# 関西電力の若狭地域の断層評価と、 地震調査研究推進本部地震調査委員会の断層評価が、 大きく食い違っていることに関する公開質問書

## 推本が推定した「野坂断層帯」について

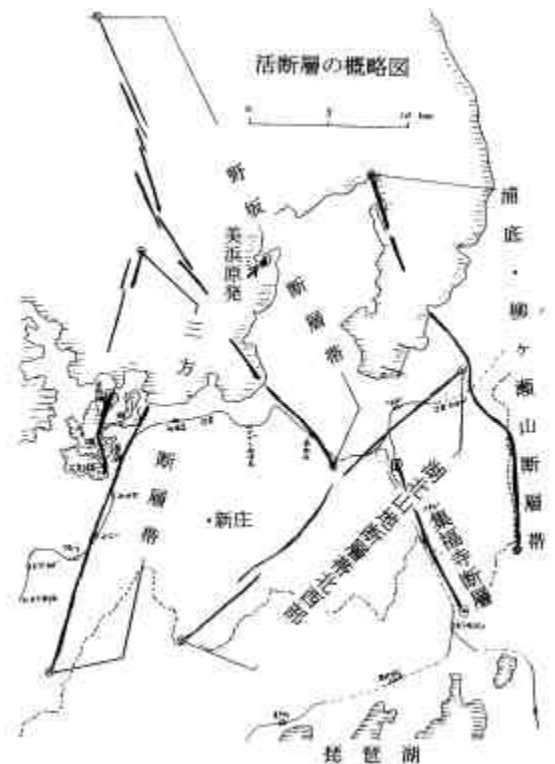
なお、B断層帯は美浜原発の設置許可申請書に記載されている「海域断層系(長さ17km)」に相当すると思われます。また貴社は美浜原発の耐震性を考慮する場合に、この長さ17kmの海域断層系を起震断層とみなしM6.9の地震を想定されています。「海域断層系」は美浜原発の耐震設計用基準地震動S2を規定する決定的に重要な断層となっており、原発内で約0.5秒以下の周期をもつ建物・機器についての応答値を決めています。

もし、推本が評価したとおり「野坂断層帯」が長さ31kmにわたって連動することになれば、この地震による応答スペクトルはS2を超えてしまい、美浜原発は重大事故に至るおそれがあります。

貴社は、推本の「野坂評価」に従ってB断層系と野坂断層、野坂南方断層を一つの起震断層と見なして評価し、S2を見直し、美浜原発の耐震設計をやり直すべきではありませんか。もしそうでないとされるならその理由を説明してください。

(1-2) 貴社はB断層系と野坂断層の海底延長部との間の4kmの区間に活断層が存在しないことを、調査によって確かめましたか。また、B断層系と野坂断層が地下においてつながっていないことを調査によって確かめましたか。

(1-3) B断層系と野坂断層の海底延長部との間の4kmの区間に活断層が存在しないこと、およびB断層系と野坂断層が地下においてつながっていないことを確定できない場合は、B断層系と野坂断層、野坂南方断層を一つの起震断層と見なし、推本の主張どおり美浜原発のS2を見直すべきではありませんか。
